AGÊNCIA GOIANA DE
REGULAÇÃO, CONTROLE E FISCALIZAÇÃO
DE SERVIÇOS PÚBLICOS

EXPOSIÇÃO DE MOTIVOS PARA O AUTO DE INFRAÇÃO Nº 002/2018-AGR-SFE

Agente: Enel Distribuição Goiás (Enel GO).

Processo Administrativo Punitivo nº: 201700029006125.

Figura 01 – Localização da Descarga Atmosférica.

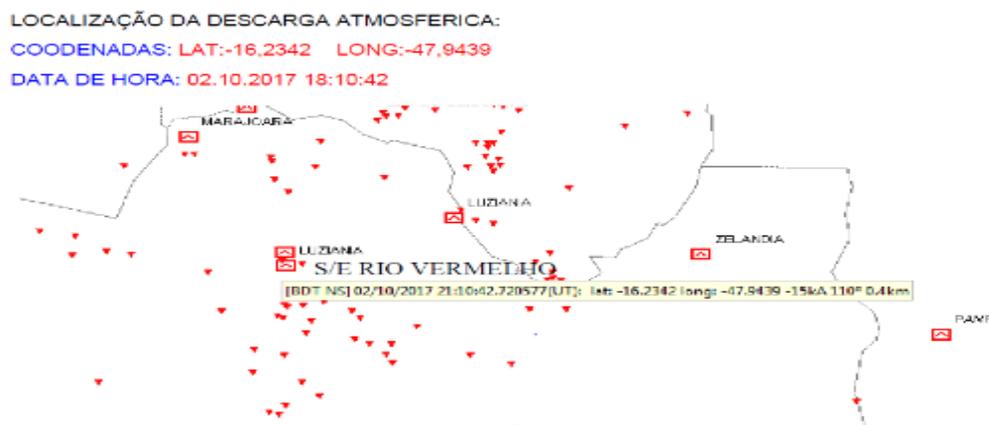
Desta forma, em função da característica atípica da descarga atmosférica, e tendo seu ponto de impacto ocorrido exatamente sobre o barramento de 13,8 kV da referida subestação, conforme pode-se verificar nas Figuras 01, 02 e 03 abaixo, entende-se que não houve falha do sistema de prevenção de descargas atmosféricas da subestação, do sistema de aterramento e da prevenção de surtos, em função da impossibilidade do atingimento de níveis de proteção iguais a 100% das incidências de descargas atmosféricas conforme estabelecido pela norma técnica brasileira.

12. Apesar da manifestação apresentada o requerimento para esta não conformidade seja desconsiderada sob a alegação de que a descarga atmosférica possuía características atípicas não pode ser acatada, pois a fiscalização entende que as consequências da ocorrência na subestação foram resultantes do conjunto de falhas no sistema de prevenção de descargas atmosféricas da subestação, no sistema de aterramento e na prevenção de surtos para os painéis de proteção, que provocaram a perda do sistema de supervisão, comando e proteção da subestação. Na manifestação apresentada não existe evidências de que a ocorrência não foi provocada ou agravada por falhas em equipamentos ou sistemas da subestação e a perda do sistema de supervisão, comando e proteção da subestação representa falha grave para a operação segura da subestação. Assim, fica confirmada a não conformidade NC.01.

Figura 05 – Acompanhamento das anomalias pendentes.

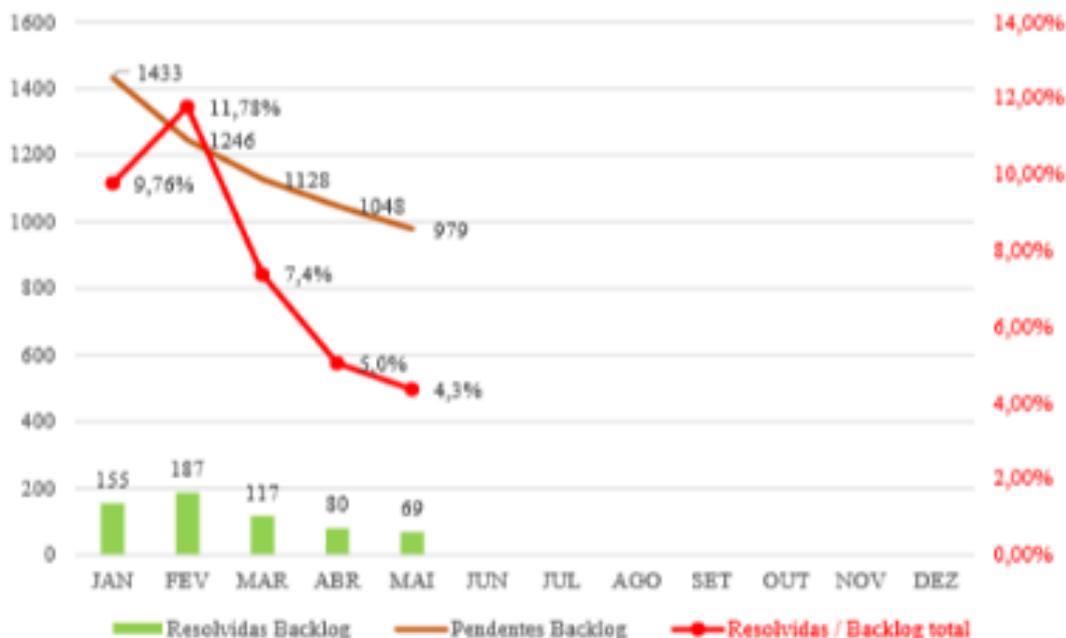
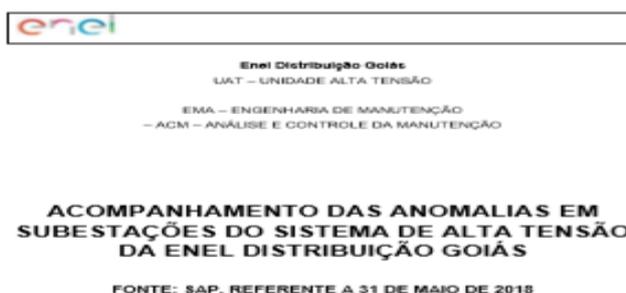
Os resultados obtidos em função deste esforço estão demonstrados na Figura 05, onde é possível observar uma constante redução do número de anomalias pendentes de resolução.

21. A fiscalização entende que a Distribuidora adotou medidas no sentido de reduzir o tempo para correção das manutenções corretivas abertas há mais de 180 dias. Porém, além das medidas adotadas, faz-se necessário a apresentação de um cronograma para redução desse tempo, lembrando que este assunto será objeto de uma futura fiscalização. Assim, esta Agência entende que a determinação DT.02 está em cumprimento.

Figura 7a – Aterramento Rompido – Antes (Foto 9 do RF).

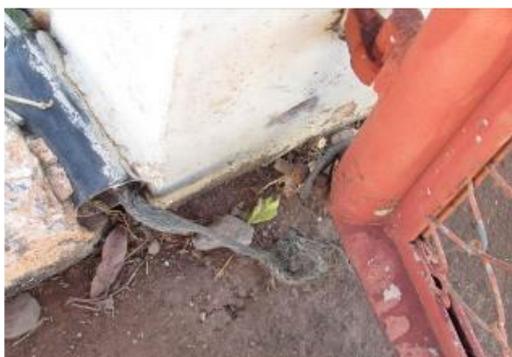
i. Por apresentar a irregularidade de defeito ou inexistência de aterramento nos portões da SE

Vale ressaltar que as anomalias identificadas nos portões de acesso à Subestação Rio Vermelho já haviam sido corrigidas antes do recebimento do presente termo de notificação, conforme registro apresentado nas Figuras 07 e 08 abaixo.

24. O requerimento apresentado pela Distribuidora para a NC.04, devido as correções realizadas nas anormalidades registradas pela fiscalização, não poderá ser acatado, pois, restou confirmada a existência da não conformidade. A correção das anormalidades posterior a fiscalização, apesar de ser responsabilidade da Distribuidora, não a exime das consequências advindas da não conformidade registrada.

Figura 16b – Falta de vedação dos cabos no armário - Depois

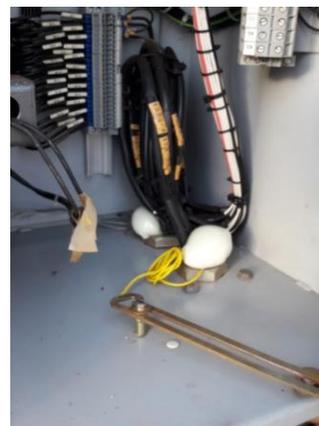
Figura 16a – Falta de vedação dos cabos no armário – Antes (Foto 27 do RF)

Figura 24 – Classificação da anomalia relacionada a oxidação.

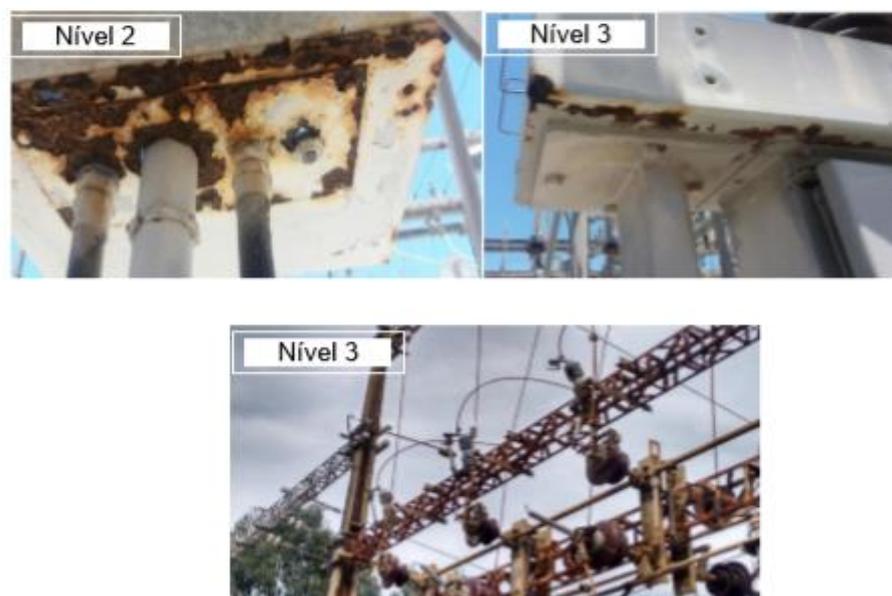
A oxidação das treliças do barramento de 13,8 kV são classificadas como Nível 3 por apresentarem uma oxidação superficial, sem perda de material, e conforme recomendação do Manual de Criticidade sua correção deve ser programada para um período oportuno.

Figura 25 – Oxidação das treliças de suporte das chaves seccionadoras.

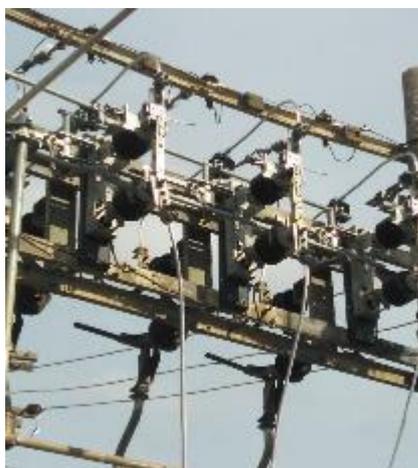
Para o caso em concreto, a substituição das treliças implicaria em um longo desligamento das cargas atendidas pela subestação Catalão, trazendo prejuízos para os clientes daquela região, razão pela qual o estado de conservação é acompanhando e monitorado pelas inspeções periódicas para que programação das atividades necessárias e suficientes de manutenção sejam realizadas de forma a minimizar o impacto aos consumidores.

As condições de oxidação das treliças são mostradas na Figura 25 abaixo.

Figura 26 – Acompanhamento da correção das anomalias dos testes funcionais.

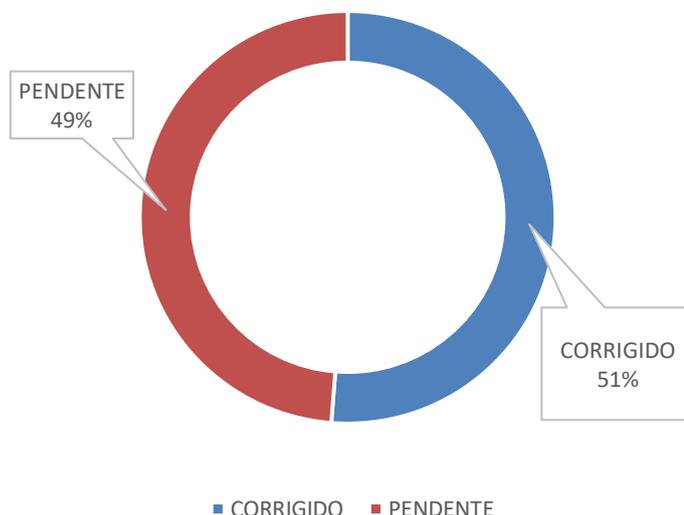
Neste ponto, é importante destacar que conforme pode ser observado na Figura 26 abaixo, 51 % de todas as anomalias encontradas foram corrigidas de forma imediata e as demais encontram-se em execução.

Figura 27a – Falta vedação do armário de comando – Antes (Foto 25 do RF).

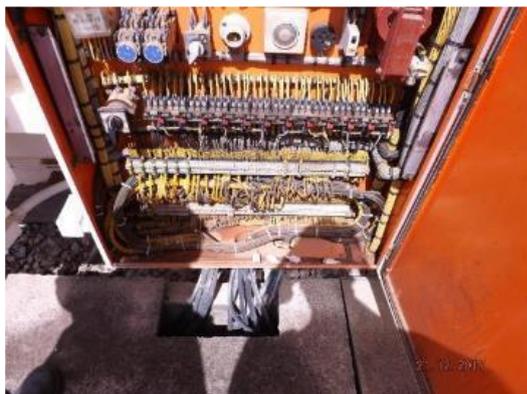
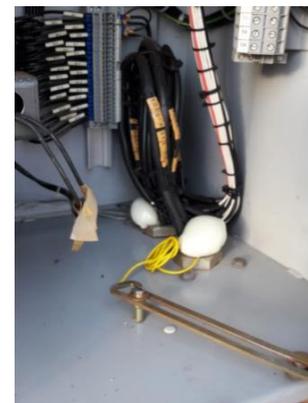
As constatações relacionadas ao estado de conservação geral da subestação já se encontram solucionadas ou em programação, conforme pode-se observar em algumas figuras mostradas abaixo.
